**INFRASTRUTTURE FERROVIARIE STRATEGICHE DEFINITE DALLA LEGGE  
OBIETTIVO N. 443/01  
LINEA AV/AC TORINO – VENEZIA Tratta VERONA – PADOVA  
Lotto funzionale Verona – Bivio Vicenza  
PROGETTO ESECUTIVO  
PRESIDI ANTI-RUMORE / VIBRAZIONI  
BARRIERA ANTIRUMORE DA PROGR. 180+880,990 A PROGR. 181+763 LATO  
SX - OPERE DI FONDAZIONE  
GENERALE  
Relazione di confronto P.D. / P.E.**

GENERAL CONTRACTOR 	ALTA SORVEGLIANZA 				
Relazione di confronto P.D. / P.E.	Progetto IN17	Lotto 12	Codifica Documento E12 RO BA 67 A 0 002	Rev. A	Foglio 2 di 4

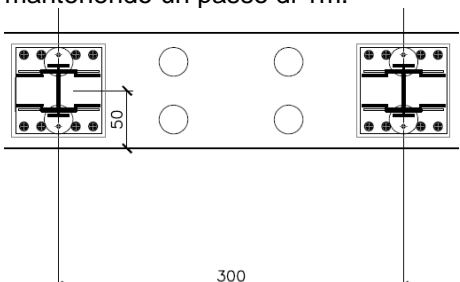
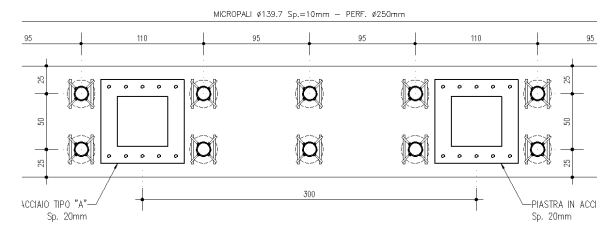
La presente relazione attesta la sostanziale rispondenza al progetto Definitivo del dimensionamento e la verifica statica delle fondazioni delle barriere antirumore su rilevato (cordoli in c.a. su micropali) da installarsi sulla linea storica esistente Verona – Vicenza tra le progressive pk 180+880,990 e 181+763, tratta in cui viene affiancata a nord dal tracciato della Linea AV/AC Verona - Padova posta in corrispondenza del Primo Lotto Funzionale Verona – Bivio Vicenza.

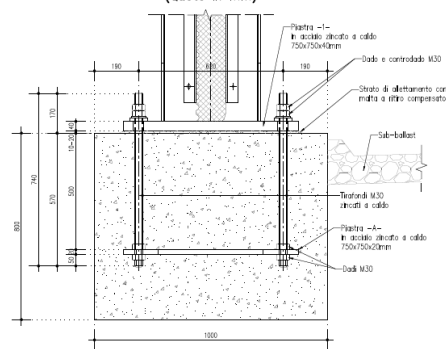
P.D.	P.E.
<b>Dimensioni cordolo</b>	Nel Progetto Definitivo veniva definito un cordolo di dimensioni pari a 100x60.	Per garantire un ancoraggio sufficiente dei tirafondi è stato necessario incrementare l'altezza del cordolo a 80cm.
<b>Classe calcestruzzo per cordolo</b>	Nel Progetto Definitivo era previsto l'utilizzo di calcestruzzo di classe C32/40	A seguito delle analisi strutturali della sezione trasversale del cordolo, è emerso che è sufficiente l'utilizzo di calcestruzzo classe C28/35.
<b>Sfasamento Montante - Micropali</b>	Nel Progetto Definitivo i micropali erano disposti in asse ai montanti, mantenendo un passo di 1m. 	Per eliminare interferenze tra testa micropali e tirafondi di collegamento, si prevede uno sfasamento dei micropali pari a 0.95m rispetto asse montante.

<b>Collegamento tirafondi</b>	<p>Si prescrivono tirafondi ammortati nello spessore del cordolo.</p>	<p>Viene inserita una piastra (sp.20mm) annegata nel cordolo alla quale i tirafondi vengono collegati attraverso l'utilizzo di dadi e controdadi.</p> <p>TIPOLOGICO TIRAFONDI M30 PER BARRIERE SU RILEVATO 1:10 (Quote in mm)</p> 
<b>Diametro e classe Tirafondi</b>	<p>Si prevede l'utilizzo di tirafondi M33 classe 10.9</p>	<p>A seguito dell'analisi strutturale del collegamento risulta sufficiente l'utilizzo di tirafondi M30 classe 8.8.</p>
